INVITACIÓN POR LISTA CORTA No. 011-2014

DOCUMENTO DE RESPUESTAS A LAS OBSERVACIONES PRESENTADAS AL PLIEGO DE
CONDICIONES

“CONTRATAR EL DISEÑO, ESTRUCTURACIÓN, DESARROLLO E IMPLEMENTACIÓN DEL NUEVO
PORTAL WEB DEL ICETEX”

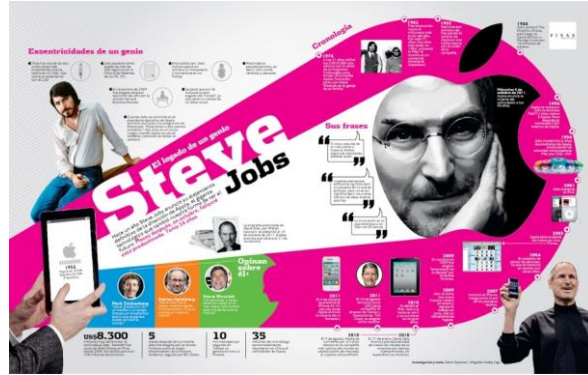
4.3.2	Estas infografías deben ser en video o son estáticas ya que en el numeral 4.3.3.2 vuelven a hacer mención a los videos como ayudas audiovisuales. ¿En ambos ítems se refieren al mismo tipo de video o en diseño se refieren a gráficas estáticas?	<p>En el tema de infografías, se refiere a gráficos estáticos en los que se expliquen diferentes procesos que deben adelantar nuestros públicos en el Portal. Los videos son otra ayuda audiovisual que se pide, de los cuales 15 deben ir en animación y 5 testimoniales. Un ejemplo de video en animación es: http://www.youtube.com/watch?v=HfrBFM8L64Y</p> <p>A continuación se muestra un ejemplo de las infografías esperadas:</p>
